**AVIS RELATIF À LA PROTECTION
CONTRE LES EVENTUELS EFFETS NOCIFS ET NUISANCES
PROVOQUÉS PAR LES RAYONNEMENTS NON IONISANTS
GÉNÉRÉS PAR DES ANTENNES ÉMETTRICES STATIONNAIRES**

Commune : FLORENNES - Exploitant : ORANGE

Référence exploitant : 192N1_1/32192N1_1/42192N1_1/52192N1_1

Rapport n° 2144 / 2025

Figure 1 : Vue en plan des lieux de séjour et des points de contrôle

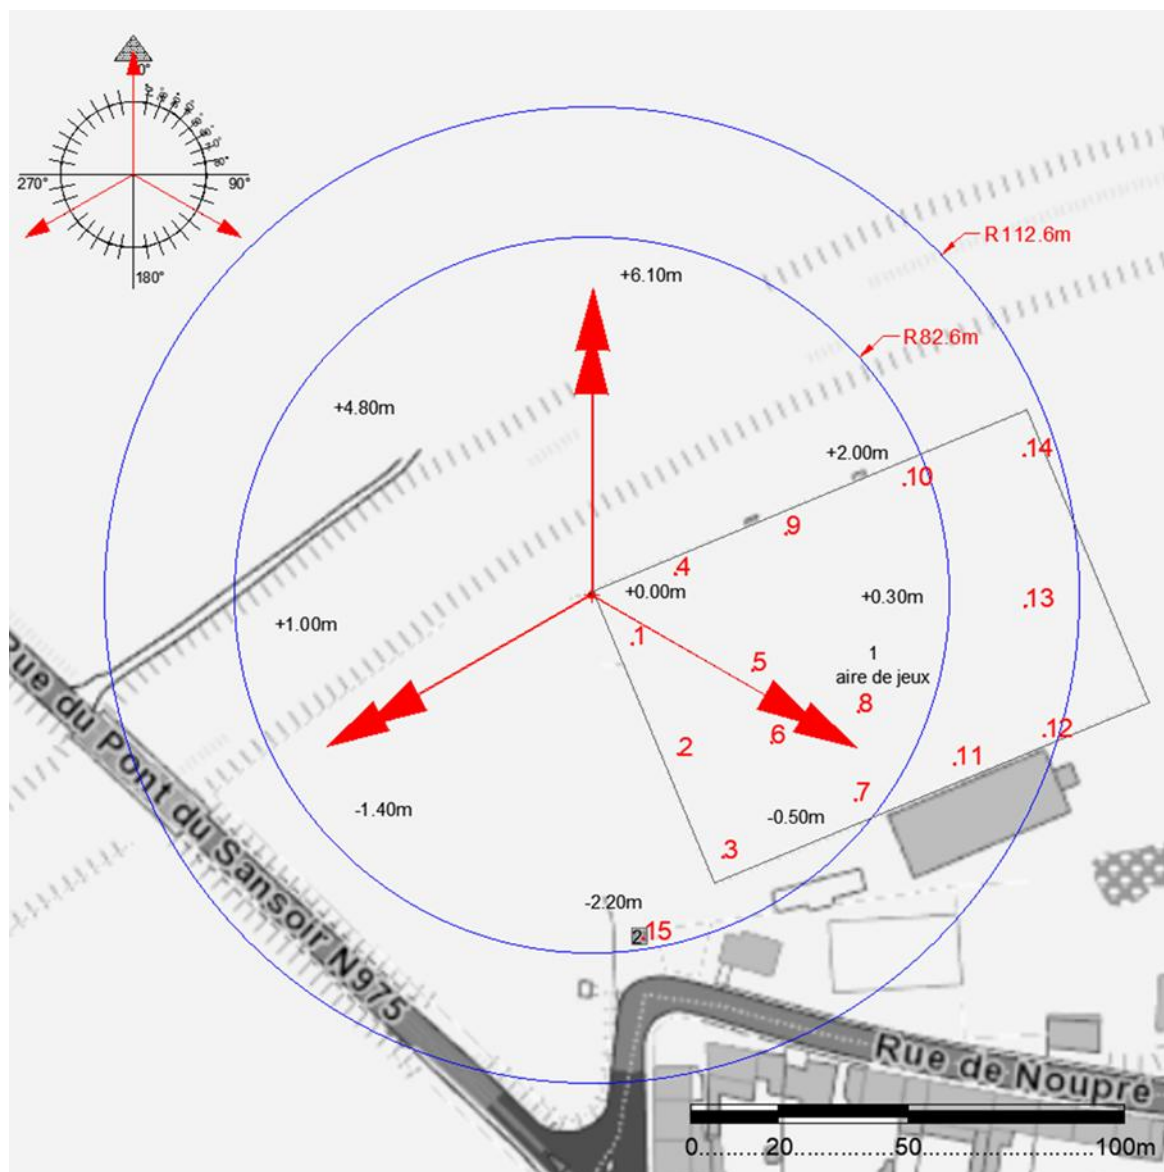
Les fréquences d'émission, la puissance rayonnée par chacune des antennes et leur gain permettent de déterminer le rayon de la zone à analyser. Tout dépassement de la limite par installation est exclu en dehors de cette zone. Le tableau 2 reprend les 35 LS² pour lesquels l'indice d'exposition est le plus élevé. Les différentes colonnes indiquent :

- le numéro du point de contrôle repris sur un des plans de la figure 1;
- le numéro du LS dans lequel se trouve le point de contrôle de la 1^{ère} colonne ;
- l'atténuation d'obstacle prise en compte pour le calcul de l'indice d'exposition dans le LS ;
- le résultat du calcul de l'indice d'exposition.

N° point de contrôle	LS	Atténuation (dB)	Indice d'exposition relatif à la limite par installation IE_i
12	1	0,0	0,499
13	1	0,0	0,279
11	1	0,0	0,274
14	1	0,0	0,199
7	1	0,0	0,102
8	1	0,0	0,096
6	1	0,0	0,096
5	1	0,0	0,067
3	1	0,0	0,061
10	1	0,0	0,043
2	1	0,0	0,038
9	1	0,0	0,033
15	2	3,0	0,030
4	1	0,0	0,027
1	1	0,0	0,023

En ce qui concerne les antennes de l'installation mentionnées dans le tableau 1, la distance maximale à laquelle la limite pourrait être atteinte, à l'extérieur, est égale à 100,6 m. S'il n'y a pas de LS à une distance inférieure, les antennes respectent forcément la limite d'immission.

Dans le cas des LS situés à l'intérieur des bâtiments, une atténuation d'obstacle est prise en compte et il en résulte que la distance maximale à laquelle la limite pourrait être atteinte se réduit à 71,4 m.
